Informe Consolidado de Solicitud de Aclaraciones, Rectificaciones y/o Ampliaciones Complementario a la Declaración de Impacto Ambiental del Proyecto "PMGD "Sol de Valle Hermoso""

Nombre del Titular : Las Palmas FV SPA
Nombre del Representante Legal : Eric Andrés González Catalán
Dirección : La Capitanía 80, Of. 108, Las Condes, Región Metropolitana.

El presente Informe Consolidado de Solicitud de Aclaraciones, Rectificaciones o Ampliaciones a la Declaración de Impacto Ambiental del proyecto "PMGD "Sol de Valle Hermoso"", contiene las observaciones generadas en virtud de la revisión de la Adenda.

Imagen 1: Punto de conexión (rojo) en la DIA (izquierda) y en la Adenda (derecha)

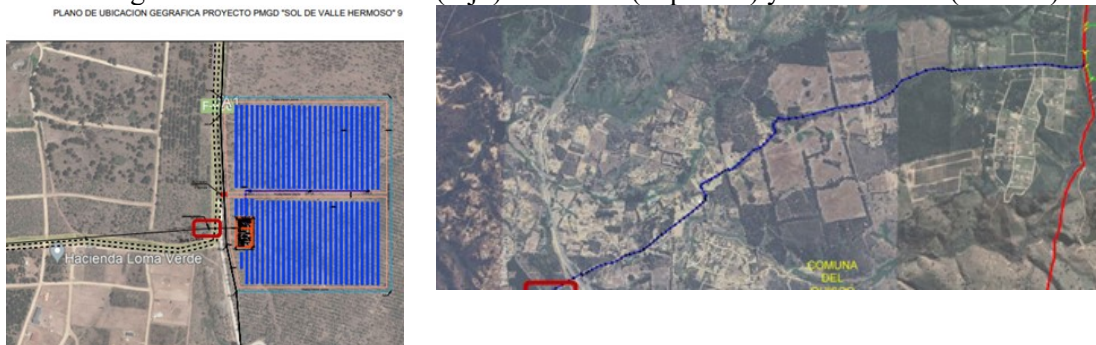
1. El titular entrega en el Anexo A1 de la Adenda, la cartografía del proyecto en la cual se observa que el punto de conexión varía de lo que se presentó en la DIA, tal como se muestra en la siguiente imagen.

Respecto de esta nueva línea se solicita aclarar si la línea de distribución corresponde a una nueva estructura o si corresponde a una ya existente.

- a) En caso de tratarse de una línea ya existente, se debe indicar si dicha línea será modificada y/o mejorada para el uso de este proyecto. Detallando los cambios y/o mejoras a realizar.

- b) De corresponder a una línea nueva a instalar se debe presentar su descripción detallada.
 - c) Para ambos casos anteriormente señalados se debe complementar la descripción de las partes y obras del proyecto sumando a lo correspondiente relacionado con las acciones para su desarrollo.
